OGGETTO: Elettrodotto a 380 kV in doppia terna, “SE Udine Ovest – SE Redipuglia” e opere connesse. Opposizioni e Osservazioni.

ELETTRODOTTO A 380 KV IN DOPPIA TERNA "S.E. REDIPUGLIA - S.E. UDINE OVEST" E OPERE CONNESSE - OPPOSIZIONI E OSSERVAZIONI

VERIFICA DELLO STUDIO DI IMPATTO AMBIENTALE

Elettrodotto aereo a 380 kV in doppia terna "S.E. Udine Ovest – S.E. Udine Redipuglia" ed opere connesse

Figura 44 - Alternative di tracciato studiate per la Regione FVG

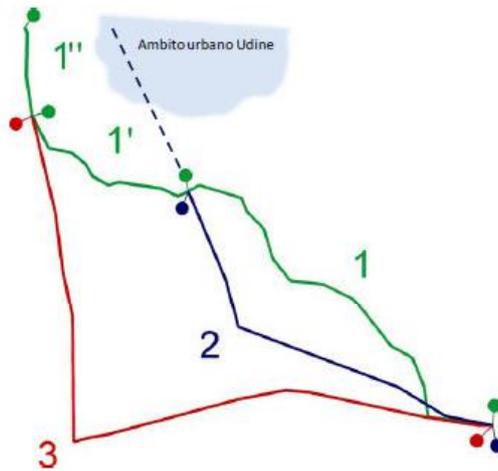
- il tracciato del progetto Terna S.p.A. posto ad autorizzazione (alternativa 1) per le cui cartografie tematiche/valori di dettaglio si rimanda allo SIA;
- un tracciato in adiacenza alle autostrade A4 e A23 (alternativa 2), incluso un ramo che ricalca il tracciato 1, per raggiungere la SE di Udine ovest;
- un tracciato in affiancamento agli esistenti elettrodotti 380 kV Redipuglia – Planais e 380kV Planais – Udine Ovest (alternativa 3), incluso un tratto finale che ricalca il tracciato in autorizzazione (alternativa 1).

Le lunghezze totali sono pari a circa 39 km per le alternative 1 e 2, mentre l'alternativa 3 è decisamente più lunga (ca. 47 km).

7.1.1 Considerazioni sulle opere di mitigazione progettate

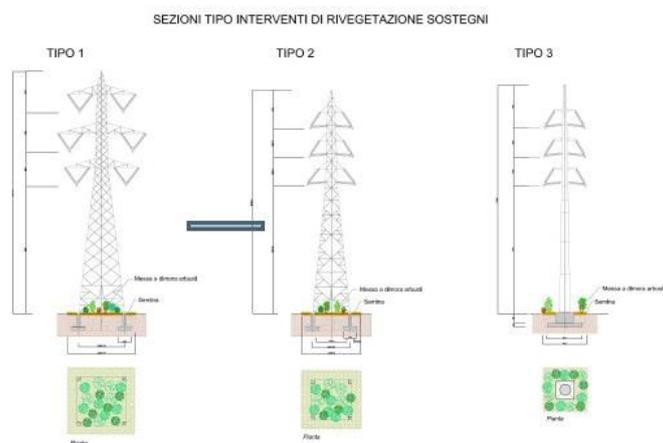
Gli arbusti intorno ai sostegni vanno intesi solo nelle zone di pregio naturalistico, salvo interferenze con gli elementi dell'ecomosaico (ad es. gli arbusti non vanno piantati sui prati stabili dove è casomai pensabile di effettuare dei trapianti in zolla dal cotico erboso originario).
